Chốt Rev C — quyết định và hệ quả

Bộ hồ sơ: Hộp Mahjong 152 quân, BURLORA · Đơn vị: mm
Nguồn số: tools/box_spec.py

HÌNH 12a — Tổng thể, nắp đóng

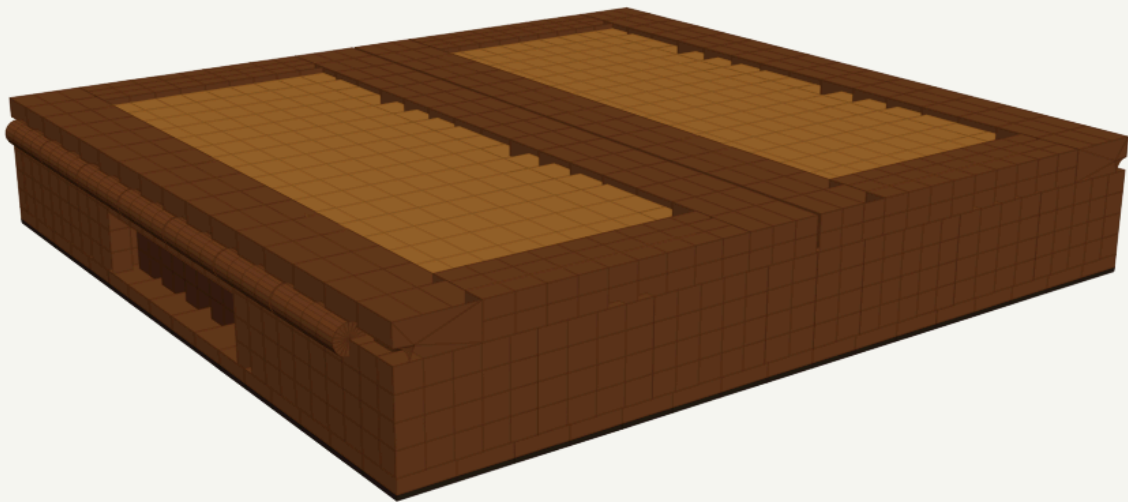
382.2 x 350 x 62 mm (thân 370, ống bản lề nhỏ 6.1/bên) · 6.17 kg. Khe ráp giữa 1.5. Hốc âm hai tay nằm trong vách trái/phải, không nổi gồ ra ngoài. Bản lề mắt mòng gỗ Ø12.2 ở arris

Tổng thể nắp đóng: mắt mòng gỗ Ø12,2 chạy dọc cạnh trái, không một chi tiết kim loại.

(c) Bỏ ống gỗ Ø15: đưa trục xoay ra arris. Đây là thay đổi lớn nhất của phiên này, và nó bắt đầu từ một câu hỏi: *bản lề trong ảnh gần như vô hình, mà nắp vẫn dày — sao họ làm được?*

Cái giá, nói thẳng: tâm ống nằm trên mặt ngoài vách nên nửa ống nhô ra **6,1 mm mỗi bên** — phủ bì X đi từ 370 lên **382,2**. Lòng hộp, khay và chuối X của thân không đổi.

Đưa trục ra arris thì đường kính ống hết bị bề dày nắp ép, và được định lại theo **độ bền thành gỗ quanh lỗ chốt**: Ø12,2 = chốt gỗ Ø6 + thành 3,0 mỗi bên. Mạnh hơn 1,23 lần. Kèm theo: mặt chặn 180° trở thành **tự nhiên** (mặt cạnh nắp áp vào mặt vách, 3 335 mm², hệ số 29× dưới người tỳ 5 kg) thay cho mặt phay 10× trong lòng mòng, và cánh mở nằm **phẳng bằng vành thân** thay vì cao hơn 15 mm.
